## Nord-Aurdal kommune

**Sak:** 24/3283  
**JournalpostID:** 26/5850  
**ArkivID:** PlanID-202405,  
PlanNavn-Hagen  
masseuttak,  
PlanType-35, K2-  
L12, GBNR-107/1  
**Saksbehandler:** Rolf-Erik Poppe  
**Dato:** 09.04.2026

### Reguleringsplan Hagen masseuttak - 1. gangs behandling

*Gjeldende reguleringsplan Vestringsbygde aust – Hagen grusforretning til venstre, forslag til ny reguleringsplan Hagen masseuttak til høyre.*

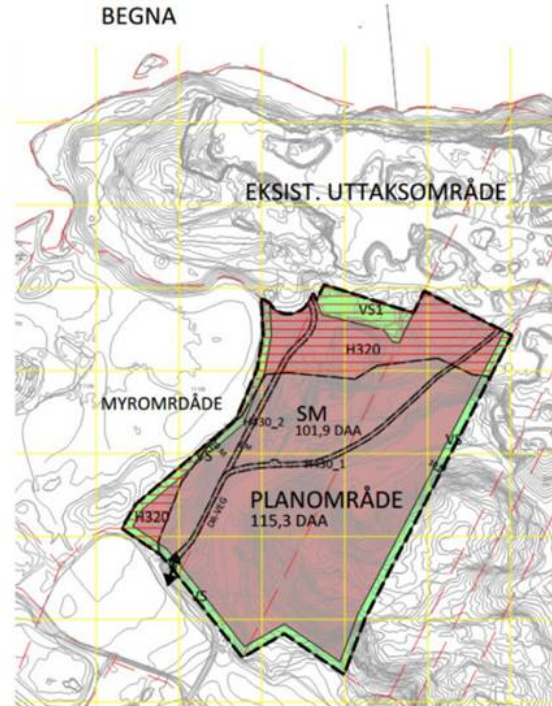
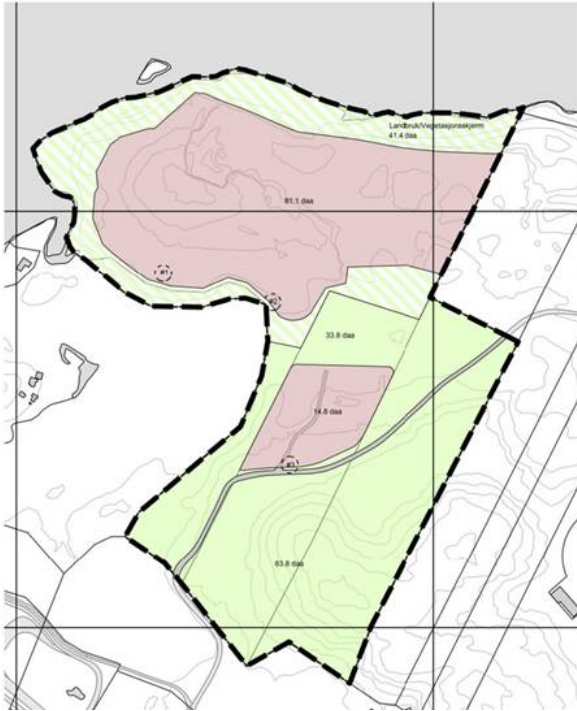
Det gjøres oppmerksom på at planavgrensningen er endret siden varsel om oppstart. Nordre del av planområdet er tatt ut av planen for videre drift der eksisterende uttaksområde – felt BSM1 - skal driftes videre i hht. gjeldende reguleringsplan, og i samsvar godkjent driftsplan. Statsforvalteren anbefaler i brev 17.02.2026 etter møtet i regionalt planforum at hele planområdet reguleres så det redegjøres for aktivitet i eksisterende og nytt område, konsekvenser av aktiviteten (trafikk, støy, støv mm), driftstider for ulike typer drift, krav om istandsetting mv. Av referat fra oppstartsmøte fremgår det at kommunen også forventet dette da planarbeidet startet opp. Forslagstiller fremholder imidlertid at det ikke er mer masse å ta ut fra den nordre delen av området, og at det derfor er mest hensiktsmessig om den delen driftes videre iht. gjeldende driftsplan. Administrasjonen vurderer det dit hen at dette kan virke hensiktsmessig, men er lydhør for Statsforvalterens og Direktoratet for mineralforvaltnings uttalelser i saken.

*Forslagstillers illustrasjonsplan som viser flomforhold, grunnvannsnivå m.m. Illustrasjonen følger saken.*

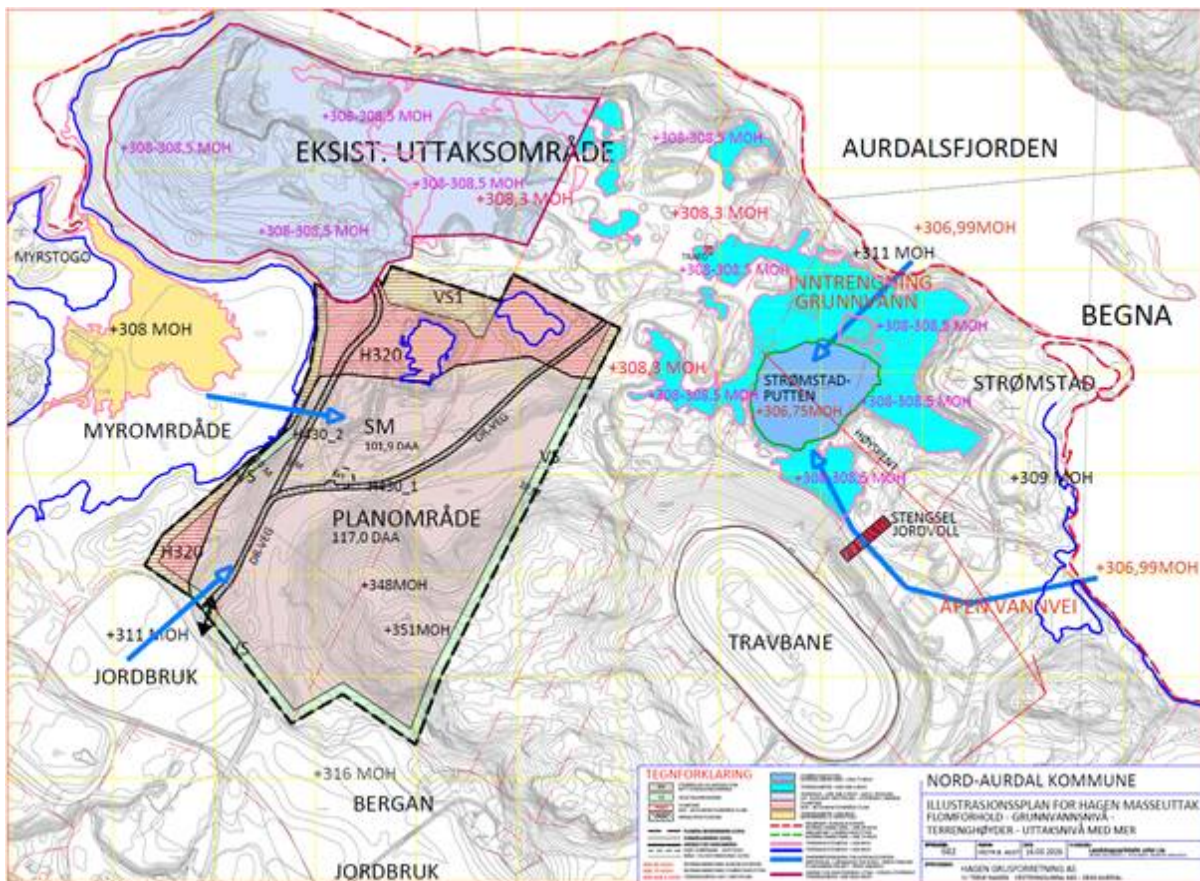
I bestemmelsenes pkt. 10 er uttaksbunnen satt til 310 moh. I planbeskrivelsen oppgis denne høyden til å være forsvarlig ift. å beskytte grunnvannet i løsmasseforekomstene innenfor planområdet (pb s. 34). Det står imidlertid at dette nivået er foreløpig, og at det vil bli nærmere vurdert ved utarbeidelse av driftsplan. 310 er samme høyde som gjeldende terreng for eksisterende masseuttak. Av illustrasjonsplan som følger planen, er dette terrenget planlagt tatt ned til 308-308.5 moh. (merket med rød og lilla skrift i illustrasjonsplanen).

Det beskrives at grunnvannsnivået i planområdet bestemmes av vannnivået i Aurdalsfjorden, som har normalvannstand på ca. 307 moh. Høyeste regulerte vannstand er 306,99. Ifølge rapport fra Norconsult fra 2024, er nivået for 200-års flom i Aurdalsfjorden 312,00 moh ink. klimapåslag (Rapport Norconsult *Aurdalsfjorden - Flomvannstander 20-, 200- og 1000-årsflom*. Dokumentnr.: 52303466-R01 V: D02). I planbeskrivelsen heter det at vannet ikke vil komme brått inn, men at vannstigningen vil skje rolig og med vertikal kraft, og at flomsituasjonen vil vare over kort tid (s. 36).

Strømstadputten oppgis som resipient for håndtering av overvann. Dette er en dam øst for planområdet. Det står at vannnivået normalt på ca. 306,8 moh., men at dette bestemmes av vannnivået i Aurdalsfjorden, som altså har et normalt nivå på ca. 307 moh. (pb s. 36). I bestemmelsene er dette fulgt opp med følgende i 3.1.9;

I regionalt planforum var utredningskrav ift. flomfare tema. Tilbakemeldingen var da at det potensielt vil dukke opp krav dersom det skal være bygg med oppholdsrom. Som tidligere beskrevet fremgår det av planbeskrivelsen at sentrale funksjoner som kontrollvekt, kontor og spisebrakke etc. innenfor nåværende masseuttak, suksessivt skal flyttes inn i det nye regulerte området når driftsmessige forhold legges til rette for dette. Av rekkefølgebestemmelsene 5.1 fremgår det at det før byggetillatelse/IG skal etableres plass for bebyggelse og faste installasjoner innenfor regulert formål for steinbrudd og masseuttak (SM), og at denne plassen skal ligge over høyde 312, som er høyden Norconsult i sin rapport fra 2024 satte for 200-årsflom ink. klimapåslag. Disse funksjonene er ikke nevnt i bestemmelsene 3.1 som gjelder Steinbrudd og masseuttak (felt SM).

Kommunen ber spesielt NVE om å uttale seg i forhold til hvordan planforslaget løser forholdet til flom i et område hvor dagens terrengnivå vil endres etter hvert som masser blir tatt ut.
